DDE de l'Eure

Déviaton sud-ouest d'Evreux

Avis de l'hydrogéologue agréé sur les récentes problématiques des infrastructures projetées

Octobre 2006

Figure 1

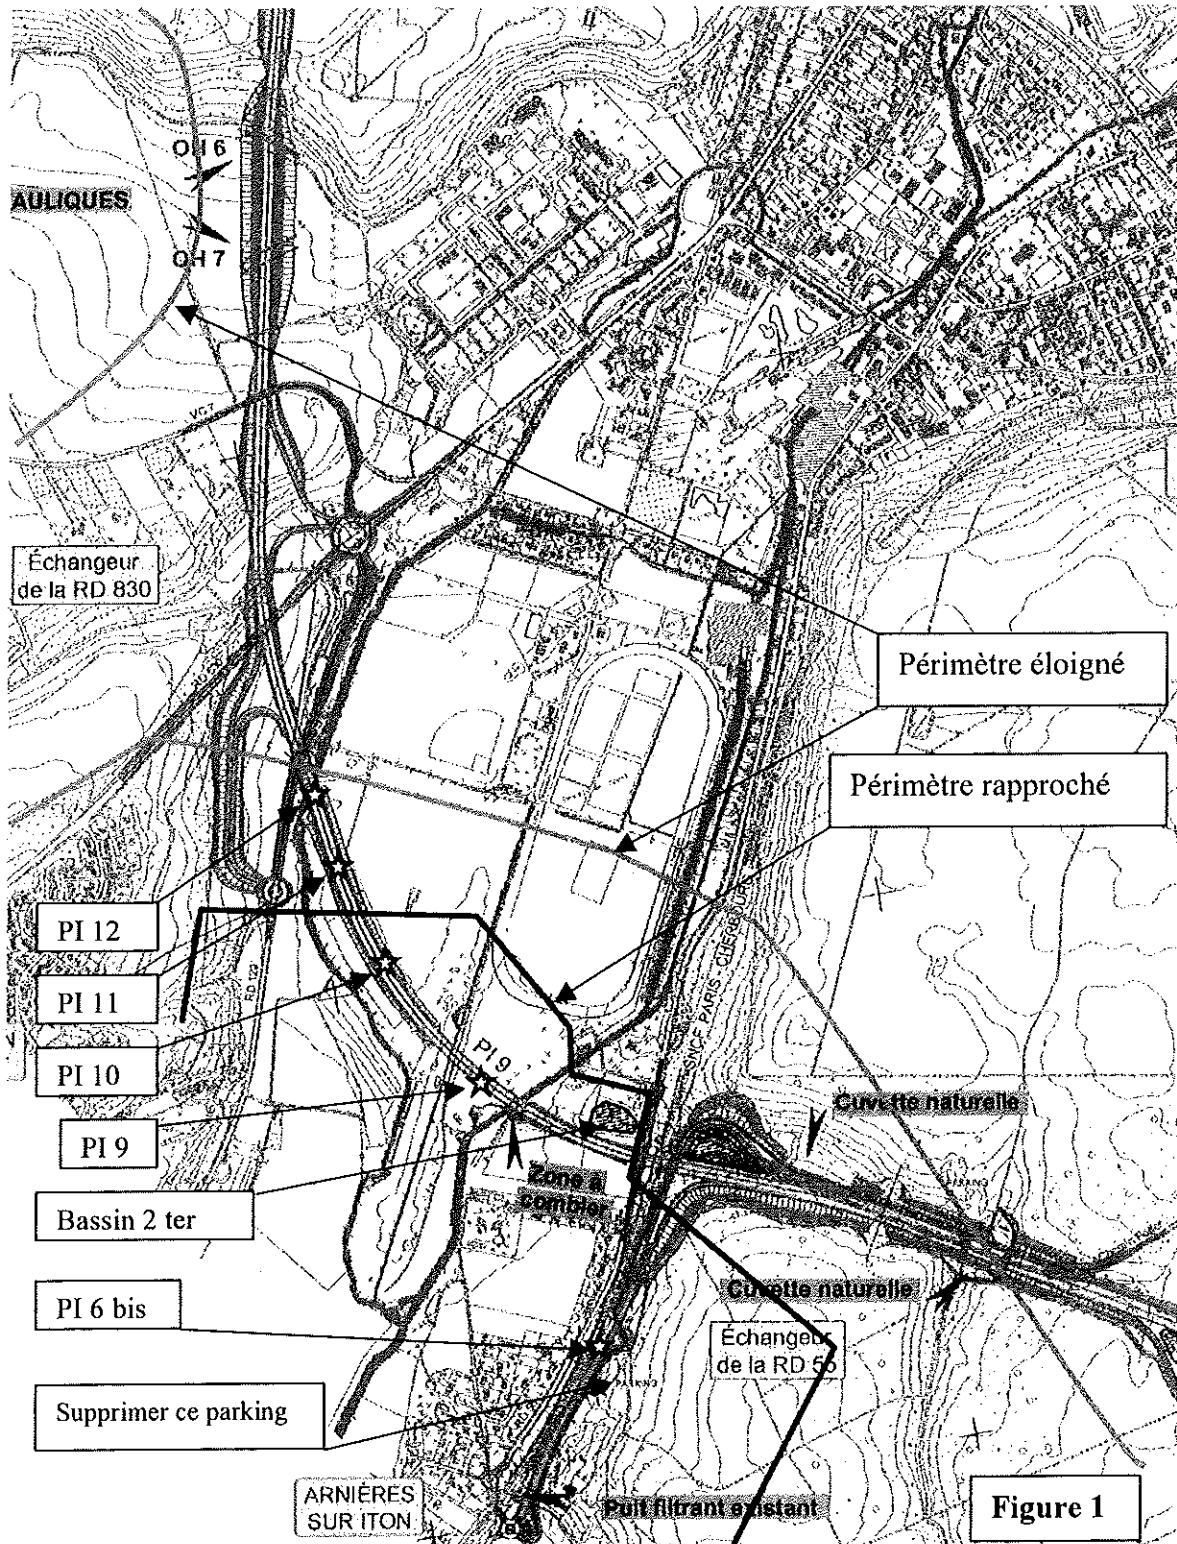
A proximité immédiate des culées Sud de la fondation PI 9, l'indentation de rive au bras droit de l'Iton (figure 1 : « zone à combler ») s'est avérée contenir des éponges d'eau douce d'intérêt floristique. Afin de minimiser les fondations de PI 9 aux voisinage du captage de

Chenappeville, il faudrait envisager un comblement qui reste assujéti à un avis de la DIREN sur un possible déplacement de la station d'éponges.

Figure 3

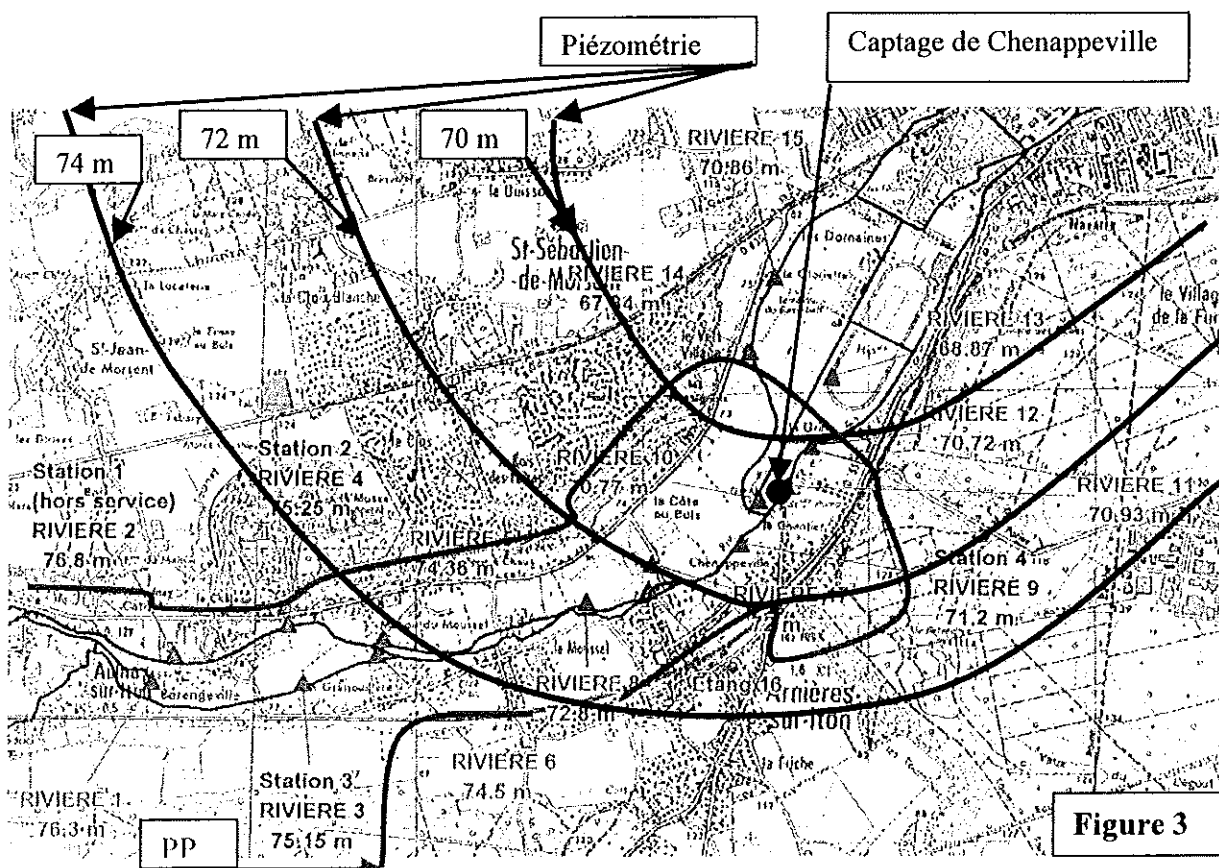
L'Iton est une rivière pérenne où les niveaux phréatiques sont affleurants, en particulier dans le secteur ouest de Chenappeville, entre Grenouillère (forage F3) et l'Ile d'Amour (Forage F7). Au droit de ce tronçon de vallée (figure 3 ci-après), les alluvions au-dessus de la craie ne sont pas très épaisses ; la nappe y est mal protégée. Si l'Iton vient à être pollué, c'est tout l'aquifère au voisinage de la vallée qui le sera instantanément : en amont de Bérengeville, le pompage dans le forage F2 a révélé une forte communication avec l'Iton. En revanche, sur les coteaux et dans la vallée de la Queue d'Hirondelle, la nappe est à 10 et 15 m de profondeur.
